ÚZEMNÍ PLÁN MĚSTA BRNA

Textová část Odůvodnění

Kapitola 18 Rozhodnutí o námitkách (včetně odůvodnění)

Svazek Nb14 *(bez osobních údajů)*

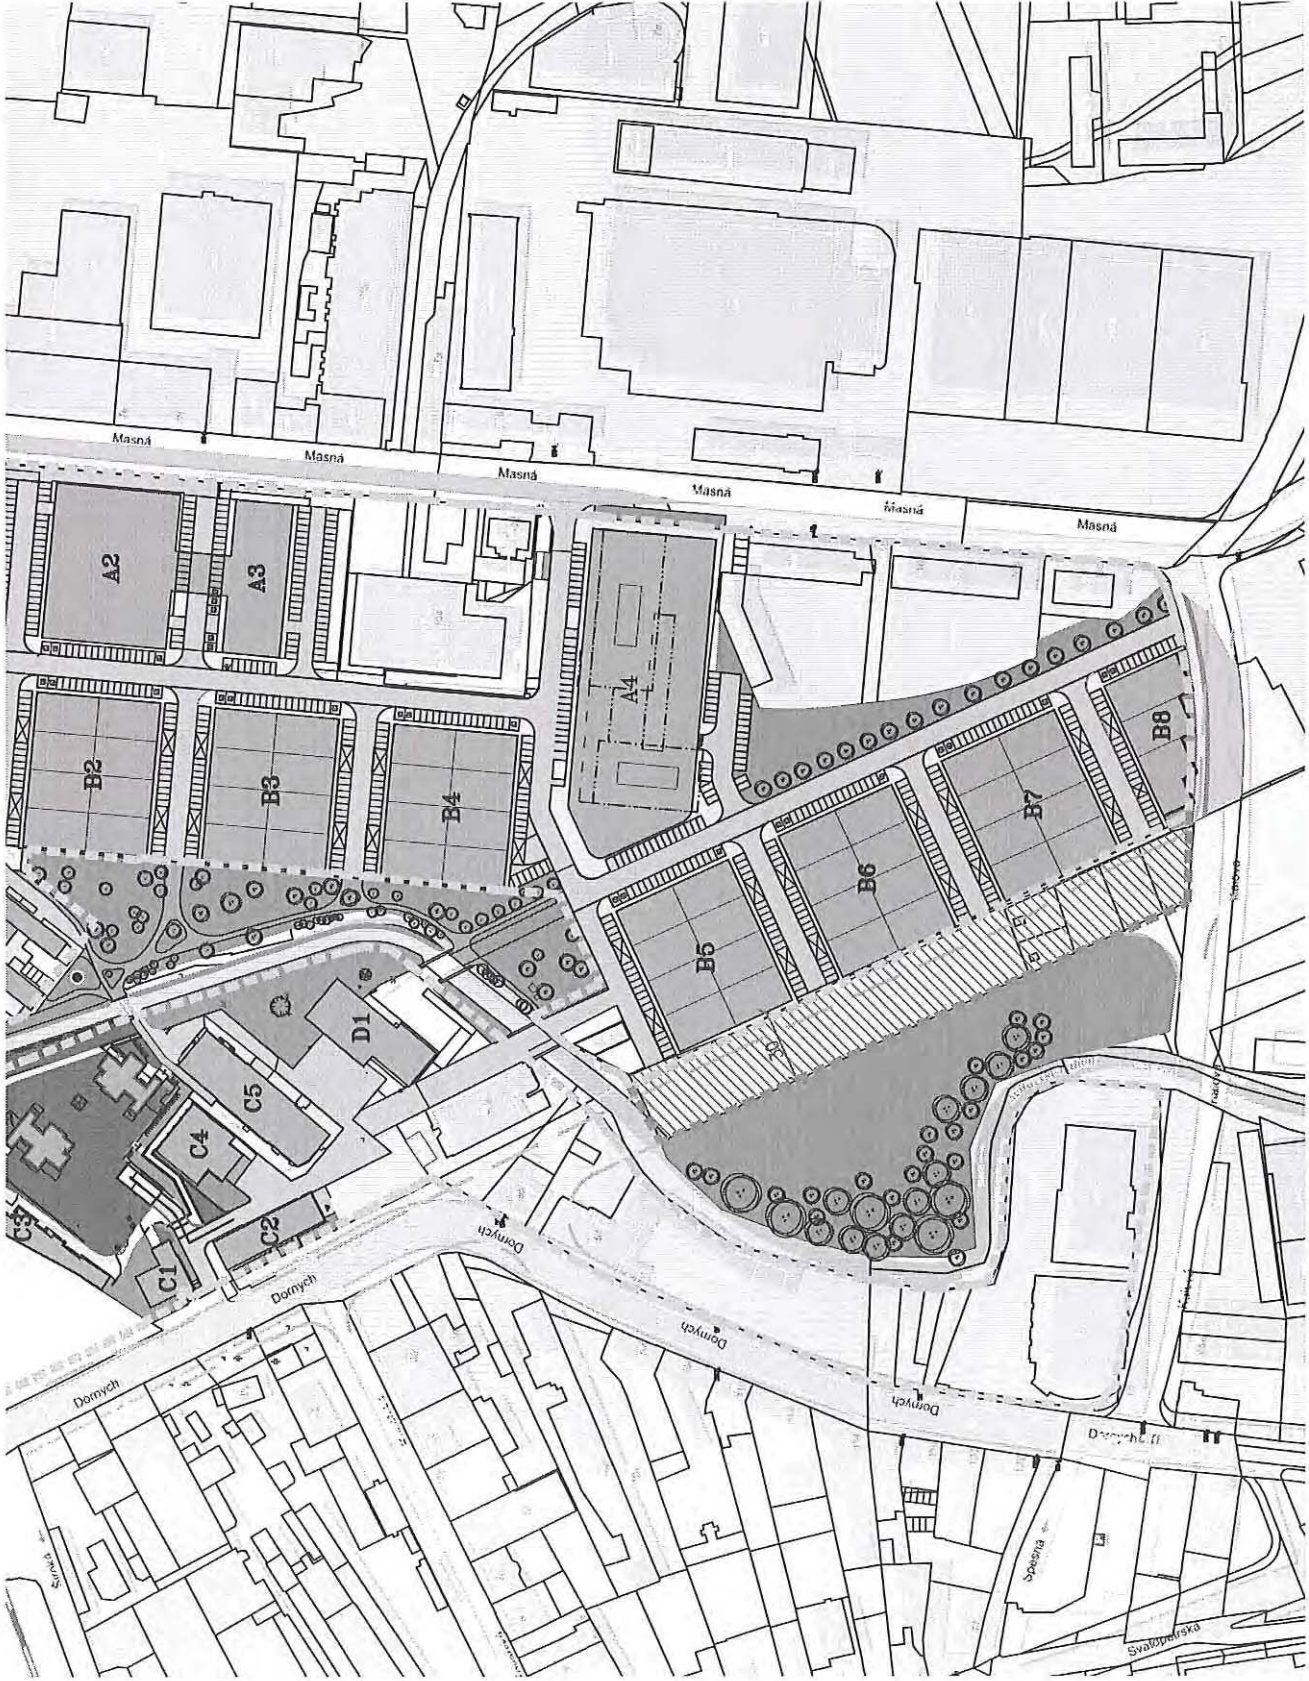
- 1
- Navrhovaná výšková úroveň 3 neodpovídá stávající zástavbě v území a bezdůvodně omezuje možnost toto území dále efektivně využít, když neumožňuje umístění dominant a vytvoření urbanistické kompozice adekvátní k areálu takového rozměru a využití. V území se již nachází dokončená budova DOMEQ I s výškou 40 m a na stejné ploše jsou pravomocnými rozhodnutími povoleny další budovy DOMEQ II a DOMEQ III (viz ÚR/SP ze dne 18.11.2019, vydané ÚMČ Brno jih pod č.j. MCBJIH/10481/2019/SÚ/EK, sp. zn. S-MCBJIH/08275/2019/Ek, které nabylo právní moci dne 7.12.2019) a nový územní plán by se tak dostal do přímého rozporu s těmito rozhodnutími. Grafická příloha navíc dokazuje, že budova DOMEQ I nezasahuje do panoramatu města.
 - Z těchto důvodů požadujeme zvýšení povolené výškové úrovně na úroveň 6 (12–28 m s akcentem do 40 m).
- 1

- 2
- Stávající platný územní plán počítá s průběhem Bratislavské radiály podél budov č.p. 497, č.p. 507, č.p. 485 a č.p. 518 v k.ú. Trnitá. Návrh nového ÚP již tuto plochu definuje jako zeleň, s čímž nesouhlasíme a žádáme o rozšíření funkční plochy komerční vybavenosti o půdorysnou stopu původně plánované Bratislavské radiály (cca 30m), jak je uvedeno v grafické příloze. Nově vzniklá plocha pro možnou výstavbu bude využita pro rozšíření přilehlých budov nebo pro parkování osobních vozidel. Zeleň zůstane zachována v dostatečném rozsahu v navazující ploše směrem k toku řeky Ponávky.
- 2

Námítka číslo 1 (zákres)

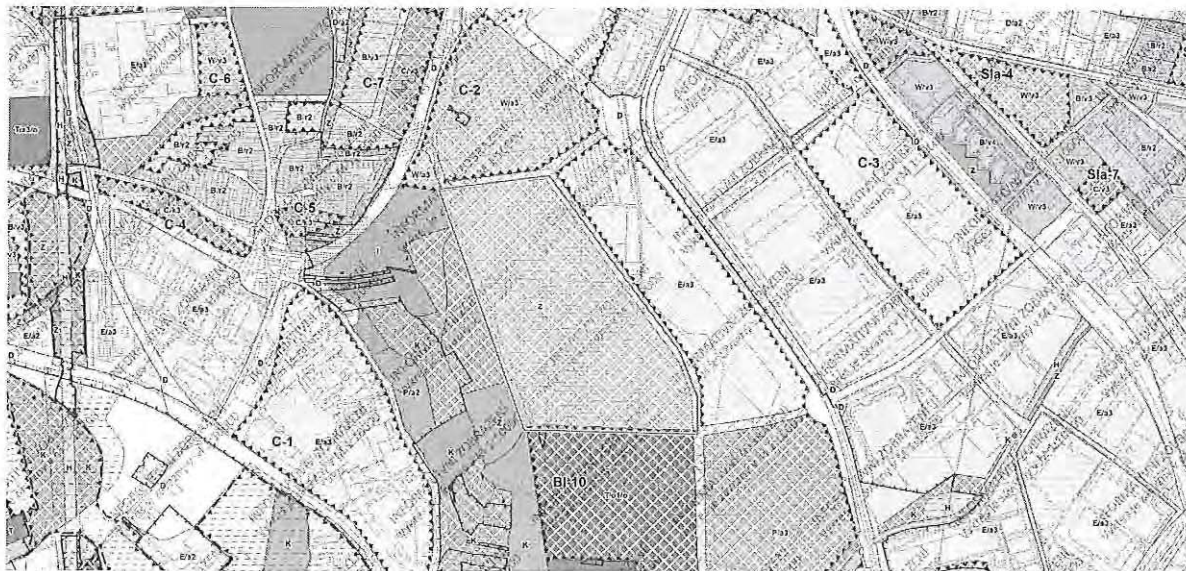
2 • Výškovou úroveň navrhujeme úroveň 4, jelikož v rámci Brněnské průmyslové zóny – Černovická terasa již existují budovy s výškou 20 metrů – jedná se o administrativní budovu Honeywell č.p. 1387 v k.ú. Slatina dosahující výšky 19m a výrobní halu Fermat č.p. 1455 v k.ú. Slatina dosahující výšky 20m. Schválením návrhu nového územního plánu s výškovou úrovní 3 by byla výstavba obdobných budov bezdůvodně znemožněna.

Námítka číslo 1 (zářes)

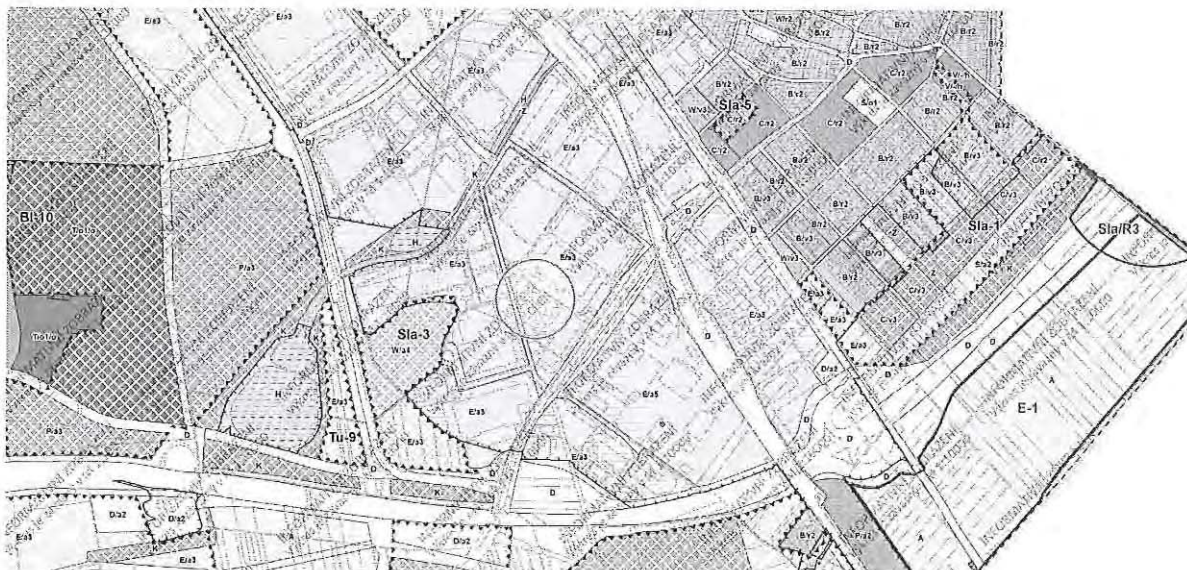
Navrhovaná výšková úroveň 3 neodpovídá stávající zástavbě v území a bezdůvodně omezuje možnost toto území dále efektivně využít. V území a v sousedních plochách se nachází budovy s výškou bezmála 45 m. Přímou na ulici Tuřanka jsou stávající kancelářské budovy dosahující výšek cca 45m. Dále se zde nachází administrativní budova Honeywell č.p. 1387 v k.ú. Slatina dosahující výšky 19m a výrobní halu Fermat č.p. 1455 v k.ú. Slatina dosahující výšky 20m. Zvýšení výškové úrovně tedy nijak neovlivní a nezasahuje žádným způsobem do okolních funkčních ploch. Žádáme o zahrnutí funkční plochy do zóny pro umístování staveb do 28m, tedy o změnu koeficientu výškové úrovně zástavby z úrovně 3 na úroveň 5 (12-28 m),

Námítka číslo 1 (zákres)

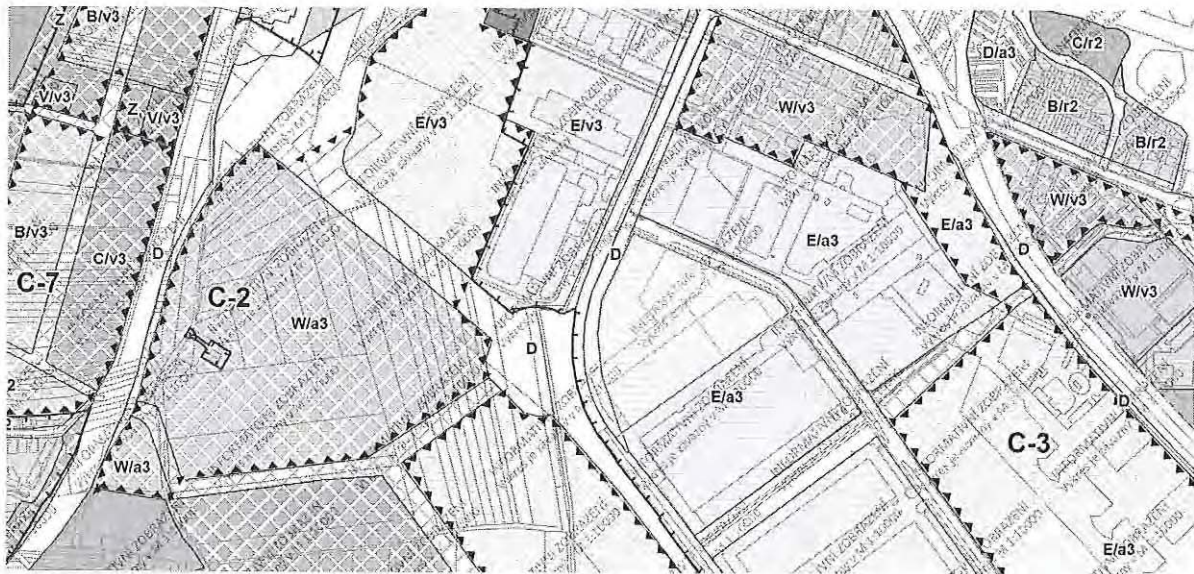
CTPark Brno II, spol. s r.o. má se Statutárním městem Brno uzavřenou Nájemní smlouvu a smlouvu o smlouvě budoucí kupní č. 0063101704107 ze dne 22.10.2010, dle které je na této ploše předpokládáno vybudování administrativní budovy. Schválením návrhu nového územního plánu s výškovou úrovní 3 by byla výstavba této administrativní budovy znemožněna a byl by zmařen účel této smlouvy. Žádáme tedy o zahrnutí funkční plochy do zóny pro umístování staveb do 22m, tedy o změnu koeficientu výškové úrovně zástavby z úrovně 3 na úroveň 4 (9-22m). V rámci Brněnské průmyslové zóny – Čermovická terasa již byly obdobné budovy s výškou 20 metrů vybudovány – jedná se o administrativní budovu Honeywell č.p. 1387 v k.ú. Slatina dosahující výšky 19m a výrobní halu Fermat č.p. 1455 v k.ú. Slatina dosahující výšky 20m. Schválením návrhu nového územního plánu s výškovou úrovní 3 by byla výstavba obdobných budov bezdůvodně znemožněna.

Námítka číslo 1 (zákres)

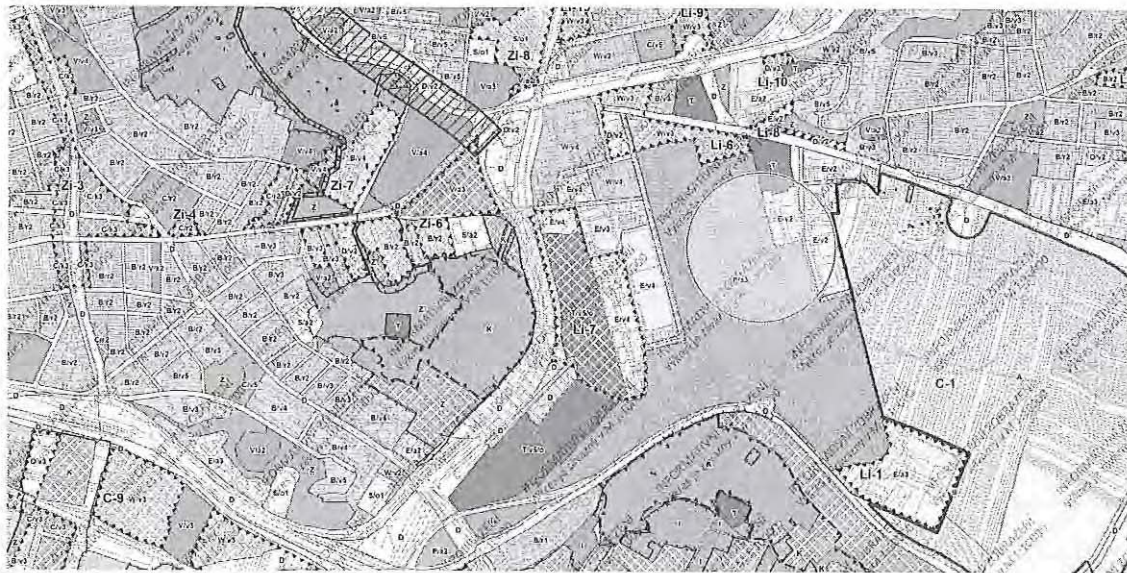
Navrhovaná výšková úroveň 3 neodpovídá stávající zástavbě v území a bezdůvodně omezuje možnost toto území dále efektivně využít. V území se nachází budovy s výškou bezmála 25m. Přímo v areálu Zetor jsou stávající kancelářské budovy dosahující výšek 20m. Další budovou překračující výšku 20m, je Slévárna Heunisch. Zvýšení výškové úrovně nijak neovlivní a nezasahuje žádným způsobem do okolních funkčních ploch. Žádáme o zahrnutí funkční plochy do zóny pro umísťování staveb do 22m, tedy o změnu koeficientu výškové úrovně zástavby z úrovně 3 na úroveň 4 (9-22m), tak aby byl umožněn např. vznik obdobných administrativních budov spojených s hlavním výrobním využitím.

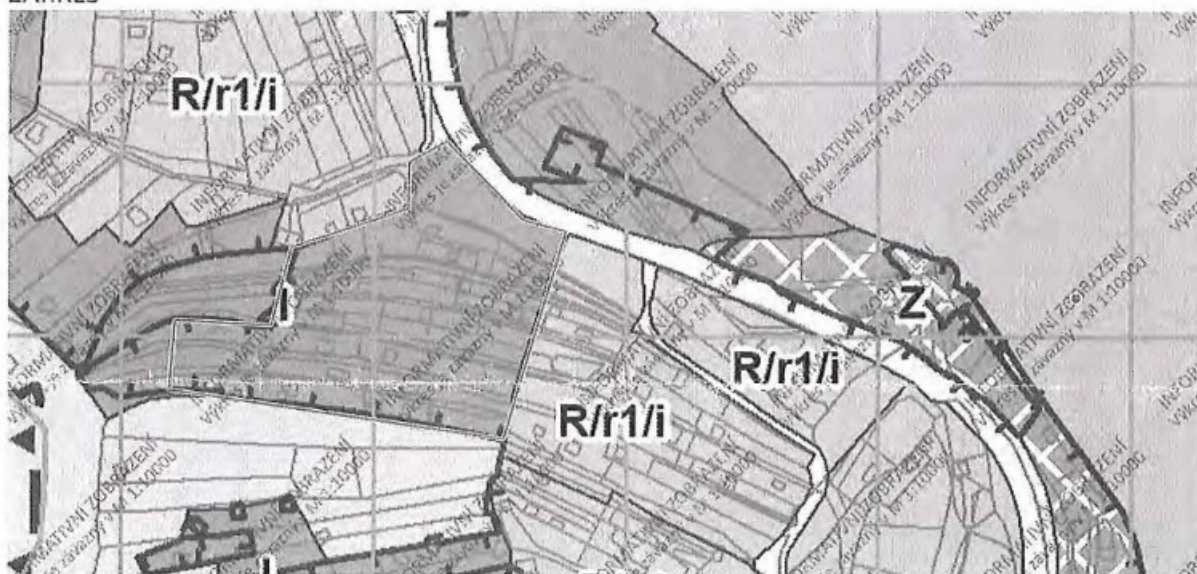
Naše nemovitosti jsou dotčeny návrhem územního plánu města Brna, a to tak, že jsou navrhovány do PLOCHY ZAHRÁDEK – I. S tímto návrhem nesouhlasíme a žádáme o jeho přehodnocení a o změnu spočívající v zařazení našich nemovitostí do PLOCHY REKREACE – R, a to z těchto důvodů:

1. Způsob využití našich staveb je „stavba pro rodinnou rekreaci“ a takto jsou nemovitosti dlouhodobě, fakticky užívány.
2. Většina plochy na západním břehu brněnské přehrady byla v návrhu územního plánu zařazena právě do plochy R/r1/i, nikoliv však část břehu, kde se naše nemovitosti nachází, přitom absentuje zdůvodnění této situace, přitom faktické využití území je totožné.

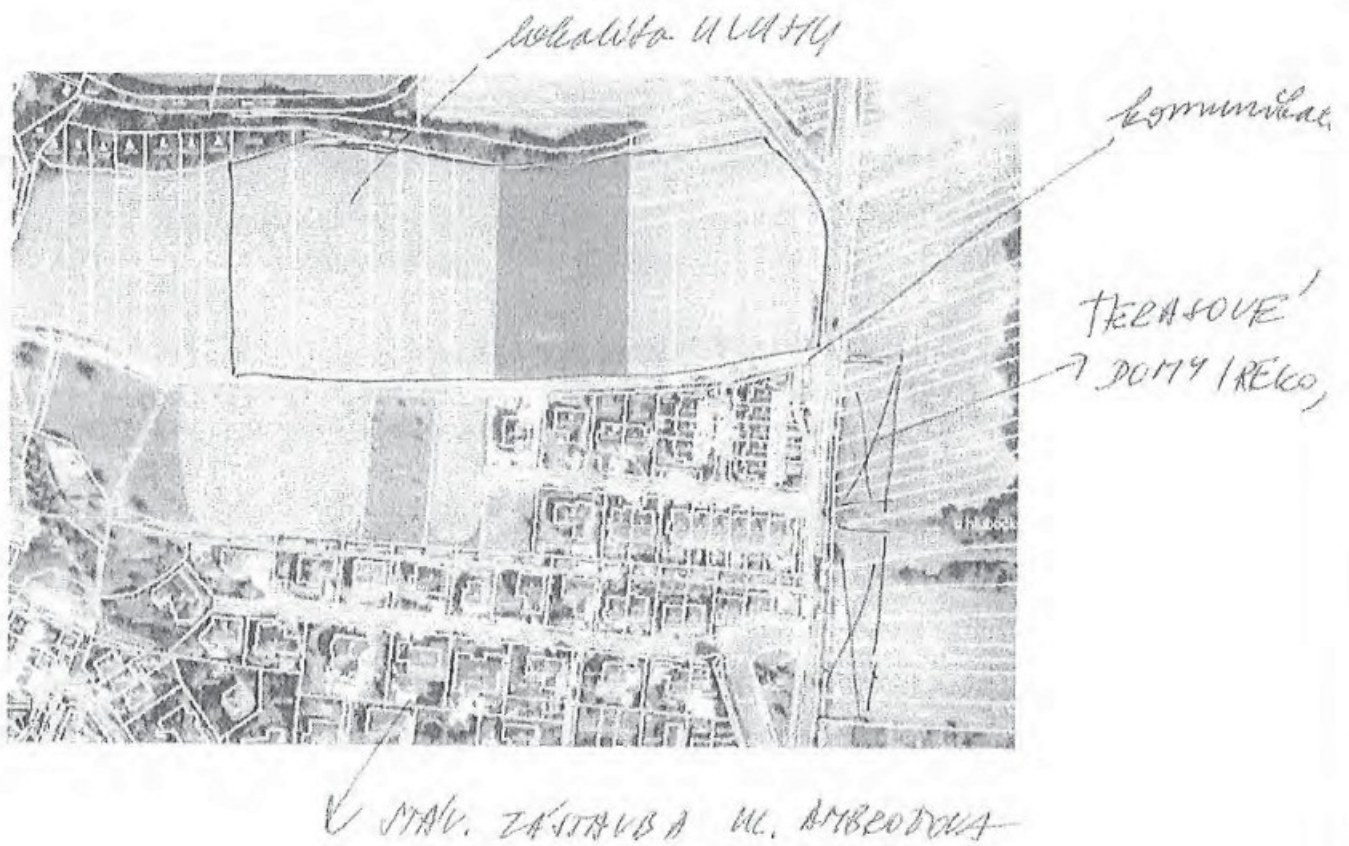
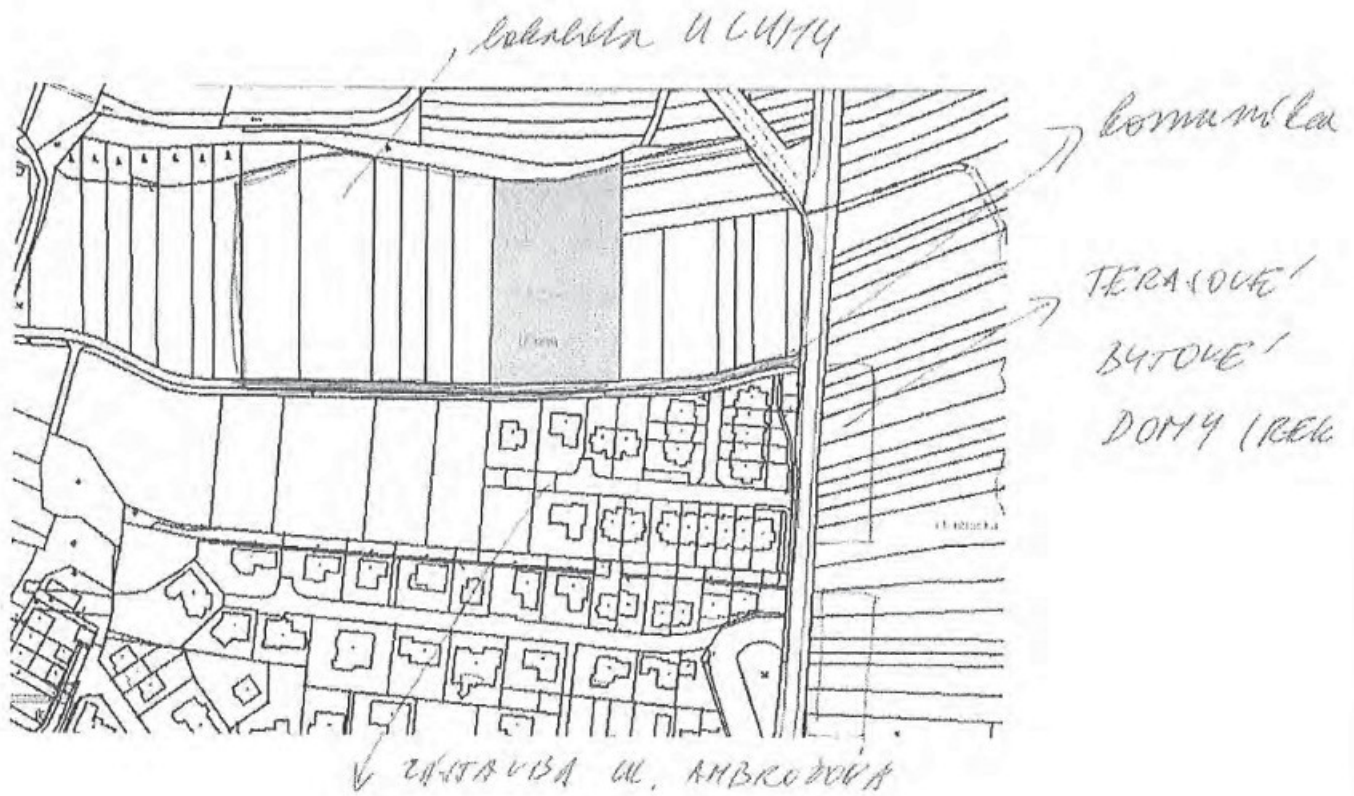
Nesouhlasím s návrhem územního plánu v té části, kde je navrženo využití pozemku parc. č. 3286, k.ú. Kníničky jako plocha A „plochy zemědělské“, a žádám tímto o změnu využití pozemků v této lokalitě na B „plochy bydlení“, a to z těchto důvodů:

- již několik let má celá tato lokalita - soubor pozemků parcel od č. 3277 až po 3301/1,2 (vyznačeno v přiložené mapě v příl. 1) vytvořeny předpoklady pro přirozené pokračování výstavby RD, a to s ohledem na stávající charakter území sousedící s ulicí Ambrožovou

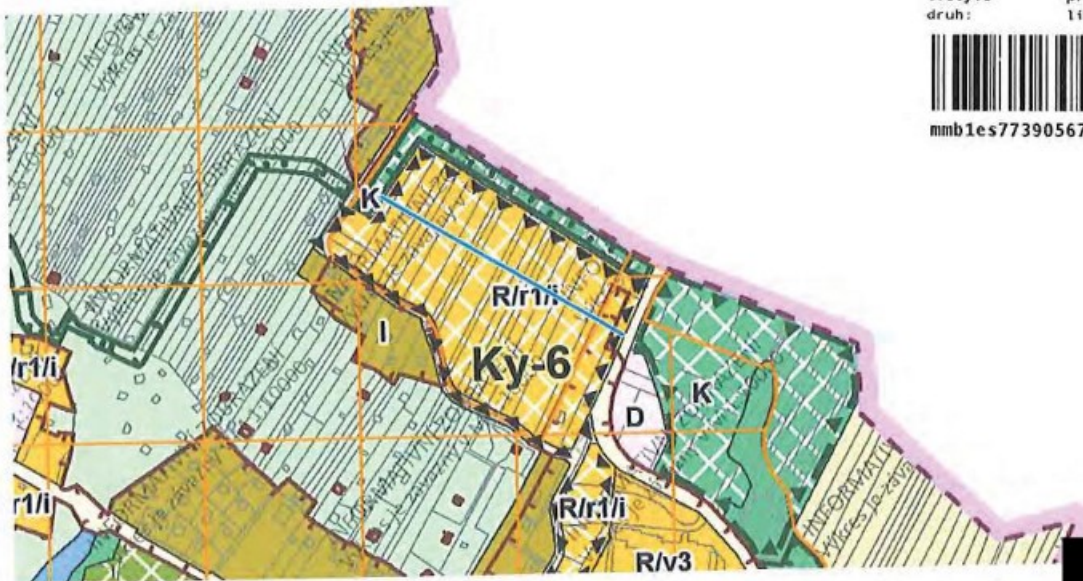
Bylo by vhodné vést koridor ÚSES rovně, bez dvojnásobného pravouhlého zalomení. Jistě tím dojde k lepšímu využití koridoru zvěř.

Dále - obec Rozdrojovice plánuje po celém severním okraji plochy Ky-6 (na k.ú. Rozdrojovice) vést místní komunikaci. Tato komunikace by se nacházela přímo podél koridoru ÚSES, to jistě není vhodné pro funkci koridoru ÚSES.

Námítka číslo 1 (zákres)

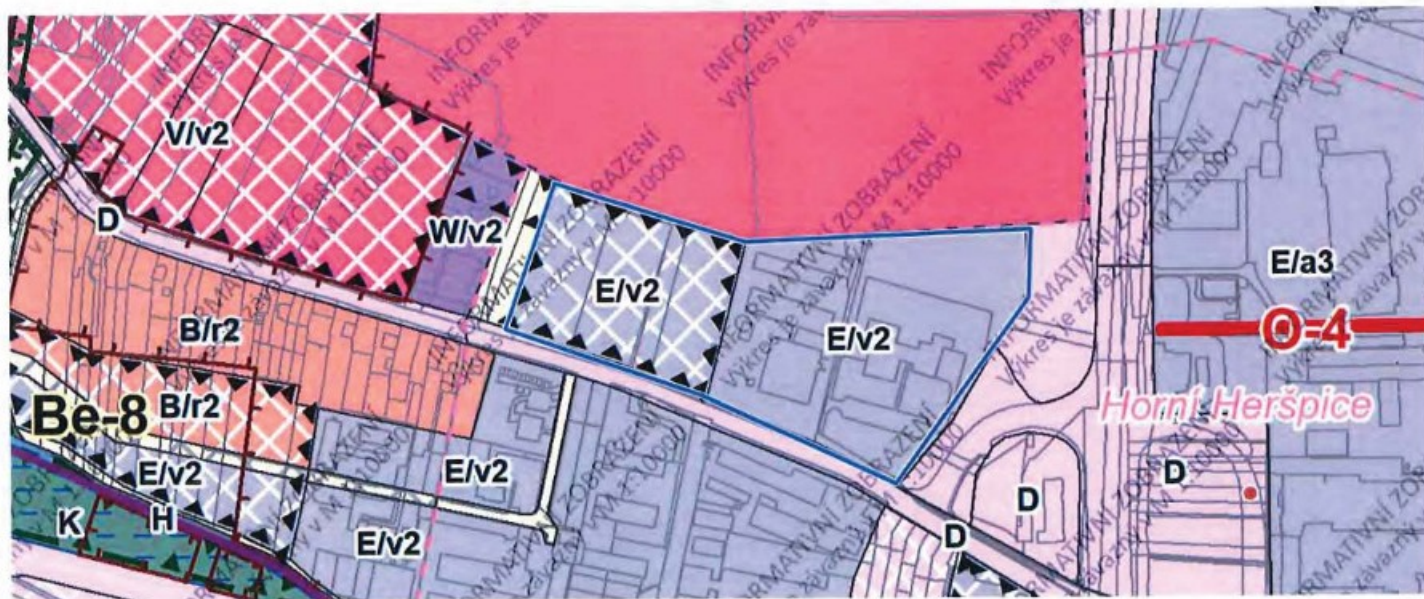
V návrhu územního plánu jsou chybně označeny plochy E/v2 např. p.č. 1514/11 a 1514/12 v katastrálním území Horní Heršpice. Na výše zmíněné pozemky bylo vydáno stavební povolení evidované pod spis zn. S-MCBJIH/06273/2011 na provozní areál jehož součástí je i administrativní budova výšky 25 metrů. Stejně tak na vedlejších pozemcích p.č. 1512/2, 1512/6, 1512/7, 1512/8, 1512/9 a 1512/10 stojí administrativní budova společnosti IMOS development otevřený podílový fond, Pobřežní 620/3, Karlín, 18600 Praha 8. Správné označení této plochy je V/a5.
